Dodatek č. 1

Evidenční číslo dodatku: DS202501903/1

„Odkanalizování lokality V Lukách, Pod Ještědem – I. etapa“

NÁVRH ZMĚNY				číslo: 01/2025	
Zhotovitel:	1. JHS s.r.o. Pražská 392, 463 42 Hodkovice nad Mohelkou				
Komu:	STATUTÁRNÍ MĚSTO LIBEREC nám. dr. E. Beneše 1/1, 460 59 Liberec 1			Datum: 8. 9. 2025	
Název akce: Odkanalizování lokality V Lukách, Pod Ještědem, Liberec					
Způsob odeslání/ předání/datum:	poštou	e-mailem	faxem	osobně X	
Odkazy		na specifikaci:			
		na výkresy:			
na rozpočtové podklady:		Změnový list ZL I. – příloha č. 1			
na jinou část smlouvy:					
Popis a zdůvodnění změny:					
<i>Při provádění prací jsou v křižovatkách zjištěny nevyhovující propojující uzle, které je nutno nahradit. Zároveň je nutné na dobu realizace vodovodu v ulici V Lukách provést provizorní vodovod, se kterým nebylo v projektu počítáno. Ten sebou přináší i další tzv. vymezené činnosti, které je nutné pro provoz provizorního vodovodu vykonat. Další změnou je provedení více ks vodovodních přípojek v ulici V Lukách.</i>

Zpráva o laboratorních rozbořech zemin – 2. strana

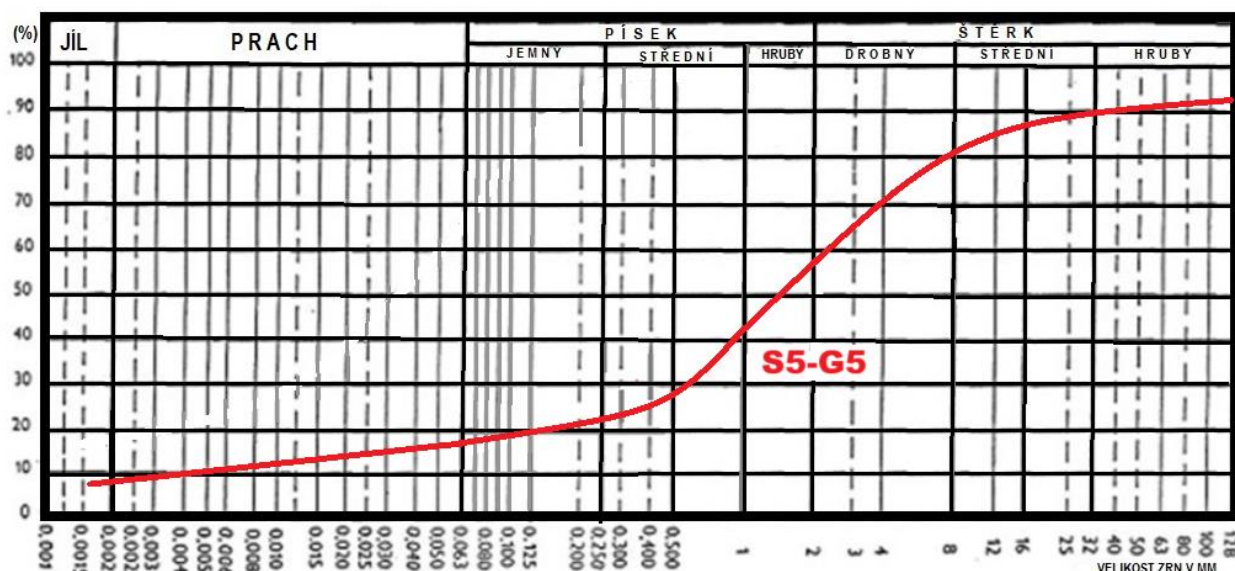
Jilovitý písek S5 (SC) resp. jilovitý štěrk G5 (GC) není dle ČSN 73 6133 vhodný do násypových těles k přímému použití. Je pouze podmíněčně vhodný s tím, že podmínkou je úprava jeho vlastností metodou stabilizace s použitím směsného pojiva typu Geosol C50.
